b) SCHEMI DELLE VARIANTI AL PTCP e al PTC DELLA COSTA:

COMUNE DI OSPEDALETTI (IM)

PIANO TERRITORIALE DI COORDINAMENTO PAESISTICO
SCHEMA DELLA PROPOSTA DI VARIANTE ALLEGATO AL RAPPORTO PRELIMINARE

b2) **PTC della COSTA**

AP3 - OSPEDALETTI

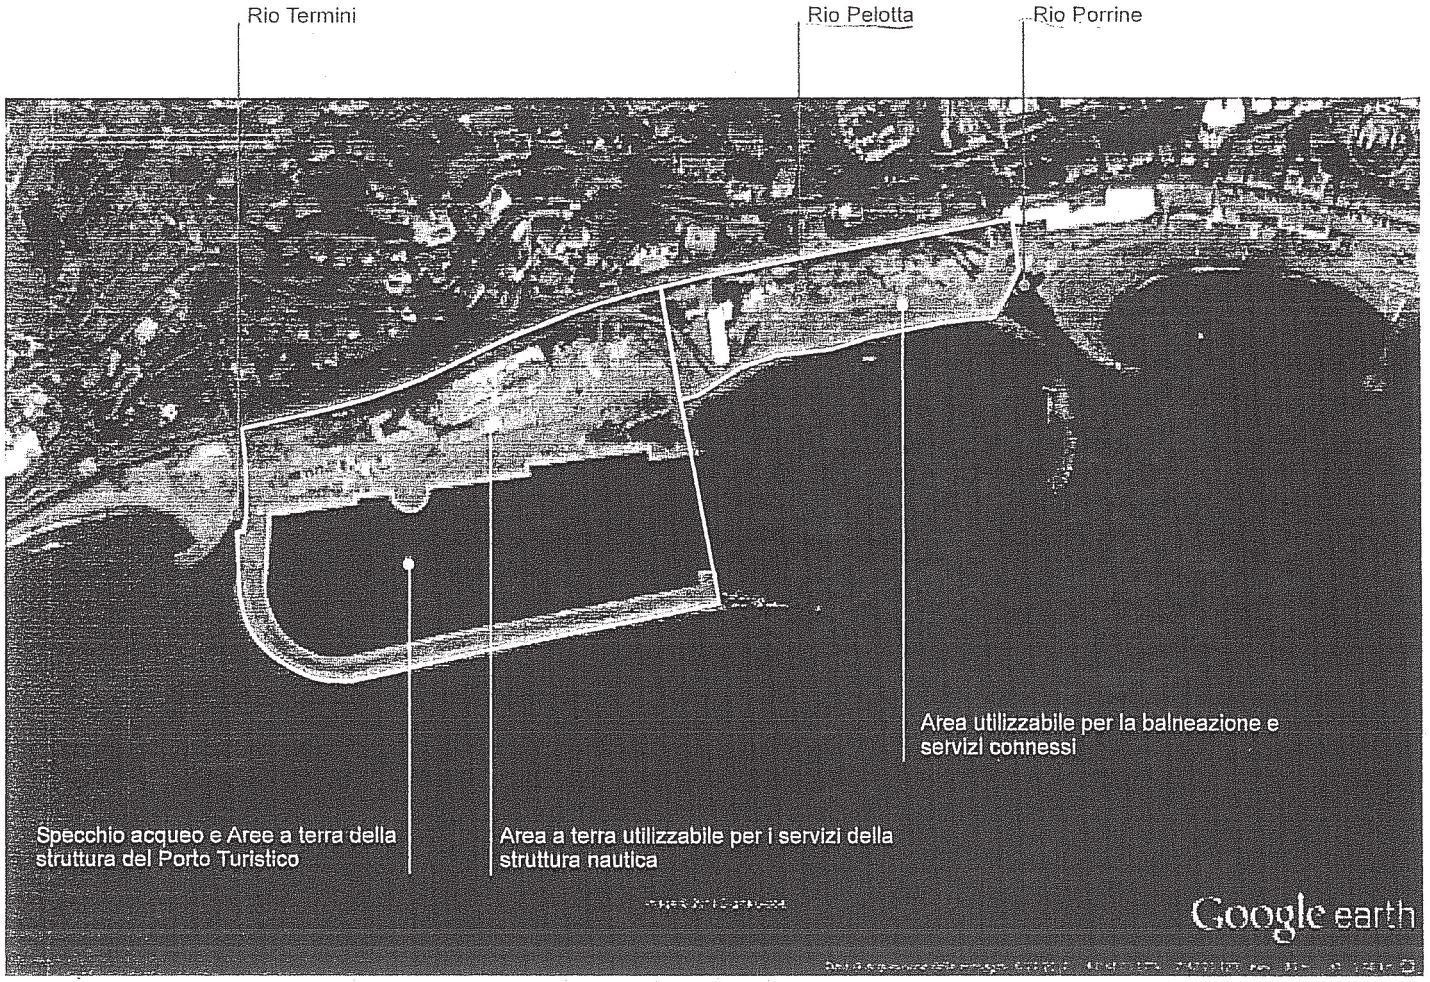
Sulla base della ricognizione dello stato attuale della zona in oggetto, punto di partenza per qualsiasi ragionamento pianificatorio e progettuale futuro, e della modifica allo SdO del PTCP adottata con DGR 1207/13, si specificano in dettaglio le seguenti linee direttive delle trasformazioni territoriali dell'ambito (specificate anche sullo stralcio cartografico allegato):

- si conferma la previsione di un porto turistico che deve essere ricompreso all'interno dei perimetri a mare e a terra disegnati dalle nuove opere:
  1) molo di sopraflutto attuale,

2) futuro molo di sottoflutto attestato entro il limite delle aree già banchinate, su cui potranno trovare localizzazione le infrastrutture e i servizi necessari alla gestione della struttura nautica e le altre eventuali funzioni compatibili indicate dalla pianificazione urbanistica comunale; per le prescrizioni specifiche si rimanda alla scheda "4.2 bis – Ospedaletti".

- si prefigura una riqualificazione paesistica ed urbanistica dell'area contigua a levante del porto, compresa tra il radicamento del nuovo molo di sottoflutto e il Rio Porrine, da riconvertire a spiaggia e servizi per la pubblica fruizione in modo che una corretta sistemazione dell'arenile ne consenta l'utilizzo a fini balneazione con i relativi servizi ed eventualmente, nella parte ad ovest confinante con la struttura portuale su una quota limitata dell'area, l'utilizzo a fini di rimessaggio di barche, con esclusione quindi di un vero e proprio porto a secco che prefigurerebbe un uso esclusivo della spiaggia e di opere a mare che impegnino lo specchio acqueo antistante, configurandosi nella sostanza come una estensione del bacino portuale alla totalità del tratto costiero interessato incompatibile con l'esigenza prioritaria di recuperare spazi a terra per la pubblica fruizione.

- si prefigura altresì il mantenimento delle spiagge poste a levante del rio Porrine e a ponente del rio Termini con l'attribuzione di un regime paesistico conservativo in còntinuità con i regimi del PTCP ivi vigenti;

Rio Termini
Rio Pelotta
Rio Porrine
Area utilizzabile per la balneazione e servizi connessi
Specchio acqueo e Aree a terra della struttura del Porto Turistico
Area a terra utilizzabile per i servizi della struttura nautica
Google earth

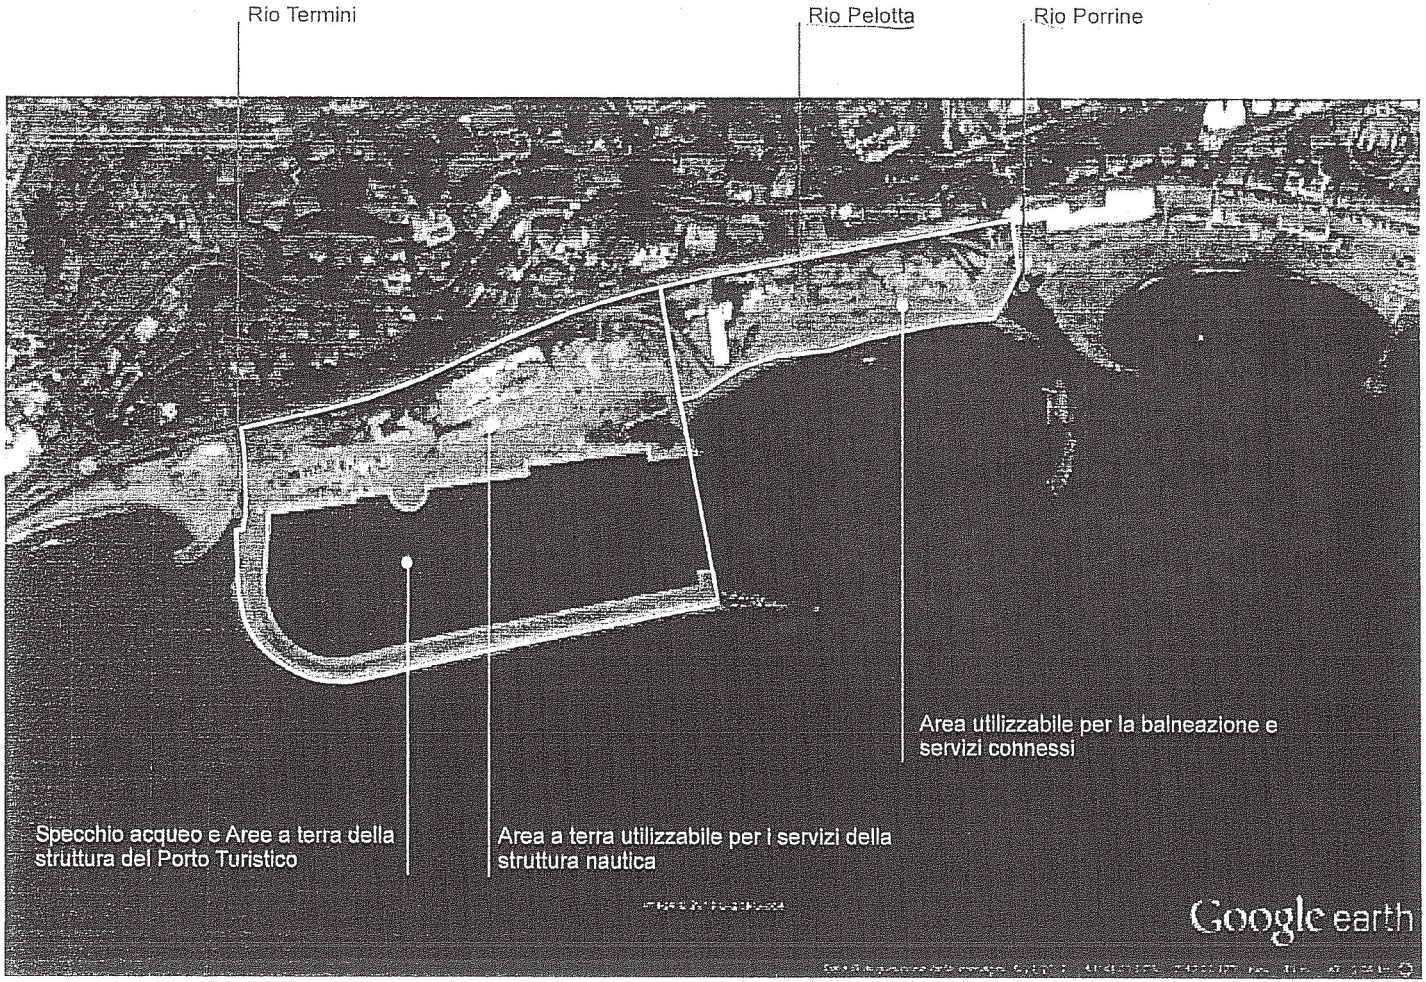
Lo specchio acqueo a disposizione del nuovo porto turistico è rappresentato dal perimetro racchiuso dall'attuale molo di sopraflutto e dalla sua proiezione a terra, come definito dalla cartografia allegata alla presente scheda, per una dimensione complessiva di circa 48.000 mq.

- il completamento della testata del molo di sopraflutto con la contestuale demolizione della parte di molo che ne costituiva il prolungamento oltre il ricciolo di testata (di questo tratto è stato posato prima dell'interruzione dei lavori, il solo nucleo oggi sottoposto all'azione erosiva del moto ondoso);
- la realizzazione del molo di sottoflutto a chiusura dell'imboccatura portuale sulla proiezione a terra della testata del molo di sopraflutto sopra descritto entro il limite della zona banchinata a terra (come da cartografia allegata).
